## 1. Przedmiot ekspertyzy

Przedmiotem ekspertyzy jest określenie stanu technicznego budynku przedszkola miejskiego po wykonanych pracach termomodernizacyjnych oraz zmianie zagospodarowania terenu.

Celem ekspertyzy jest ocena poprawności wykonania prac budowlanych i instalacyjnych oraz zgodności z dokumentacją techniczną.

Obiekt zlokalizowany jest w Gliwicach przy ul. S. Żeromskiego 26, dz. 1447, 1448, 1449, obr. Sośnica.

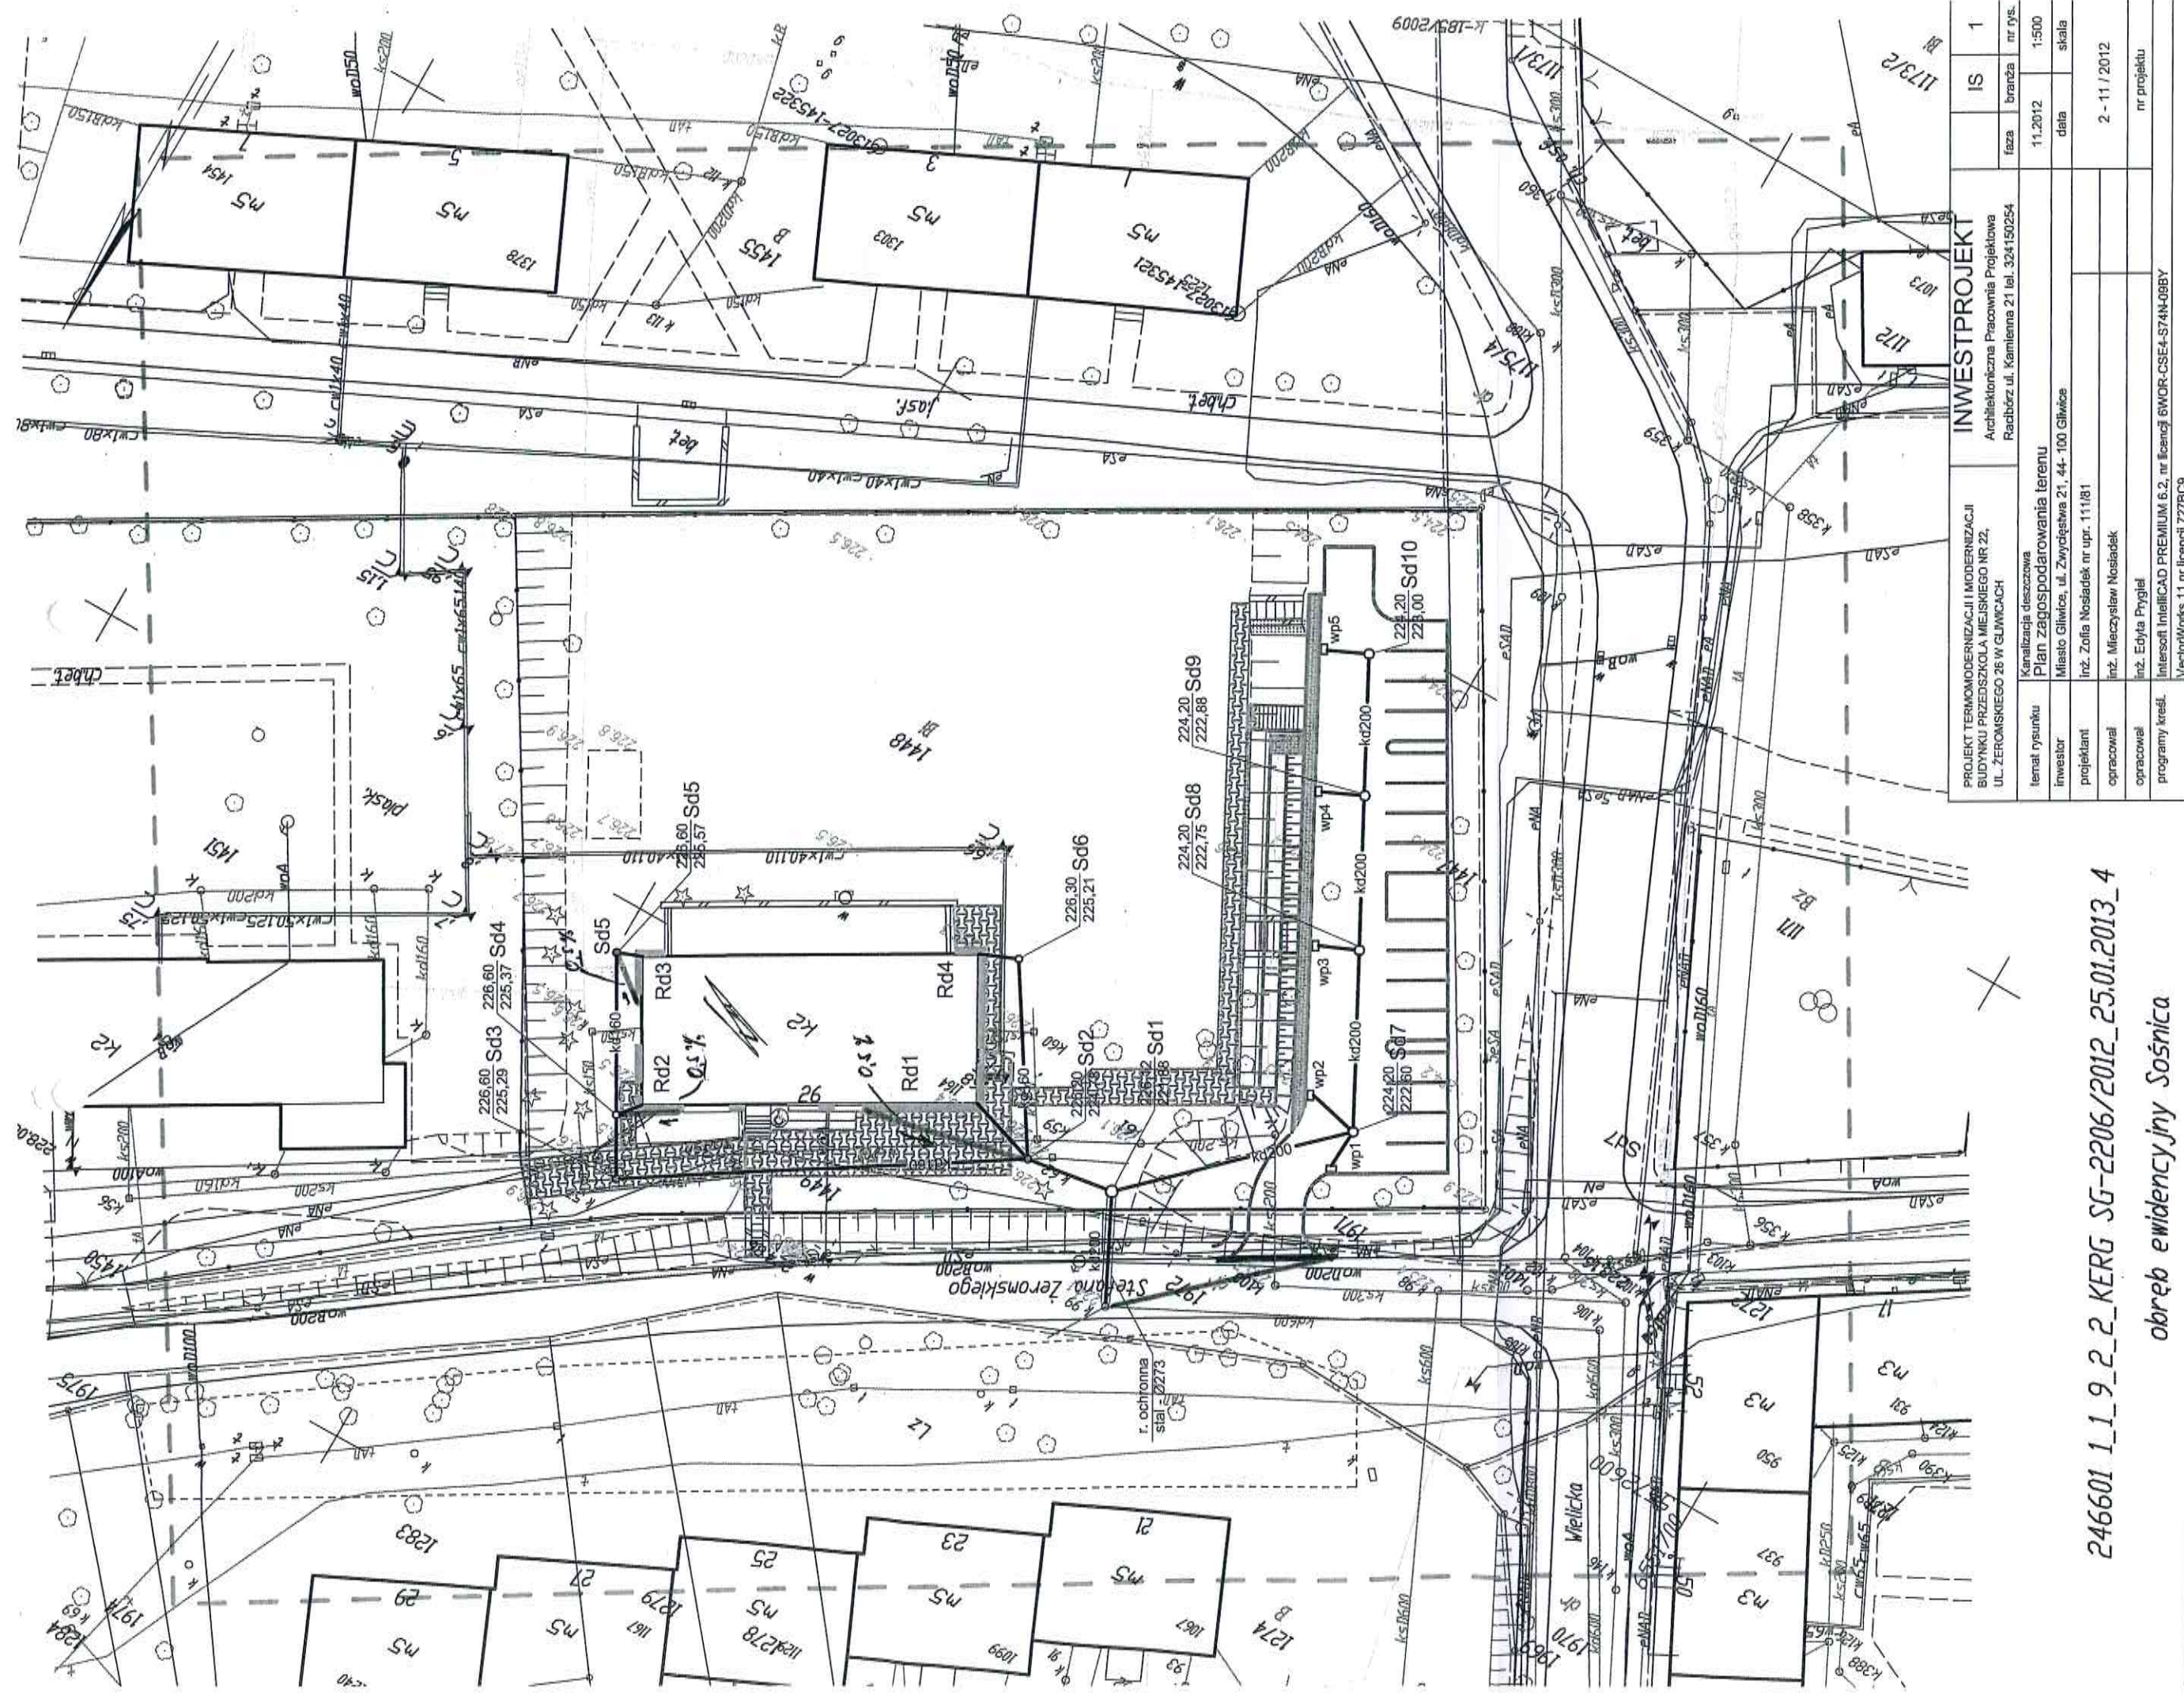
Kanalizacja deszczowa odbiega w swoim wykonawstwie od założeń projektowych w zakresie trasy przebiegu tej sieci jak i jest niezgodna ze Specyfikacją Techniczną Wykonania i Odbioru Robót, stanowiącą integralną część Umowy o roboty budowlane. Odstępstwo od tych warunków również nie zostało uwidocznione w dokumentacji odbiorowej opracowanej przez Wykonawcę jak również w szkicu geodezyjnym przebiegu trasy załączonym do tej dokumentacji odbiorowej. Kardynalnym odstępstwem od projektu i sztuki budowlanej jest zastąpienie na terenie parkingu i drogi dojazdowej wpustów drogowych fi 500 ze studzienkami osadowymi przez wpusty krawężnikowe. Takie wykonanie jest niezgodne z zasadami sztuki

budowlanej gdyż dotyczy odwodnienia parkingu i drogi dojazdowej do miejsc postojowych jak również odwodnienia krawężnikowe nie są w stanie przejąć obliczonej ilości wód opadowych tak jak wpusty drogowe. W wyniku powyższego duża ilość wód opadowych zostanie skierowana powierzchniowo na ul. Żeromskiego co może doprowadzić do podtopień w czasie trwania deszczów nawalnych i ciągłych. Należy bezwzględnie zabudować odwodnienia drogowe fi 500 ze studzienkami osadowymi, zgodnie z dokumentacją techniczną. Niewłaściwym, pod względem eksploatacyjnym, jest brak wyprowadzenia studzienek deszczowych niewłazowych typu Tegra 425 do poziom terenu.

W trakcie wizji lokalnej, związanej z niniejszym opracowaniem, skorygowano, na planie zagospodarowania, przebieg trasy kanalizacji deszczowej od studzienki Kd1 do studzienki Kd !.1 i stąd do studzienki Kd 1.2. Ten stan rzeczy należy wprowadzić do dokumentacji powykonawczej. Inspekcja TV wykazała zastosowanie założonych w projekcie materiałów, a spadki zostały zachowane w normie.
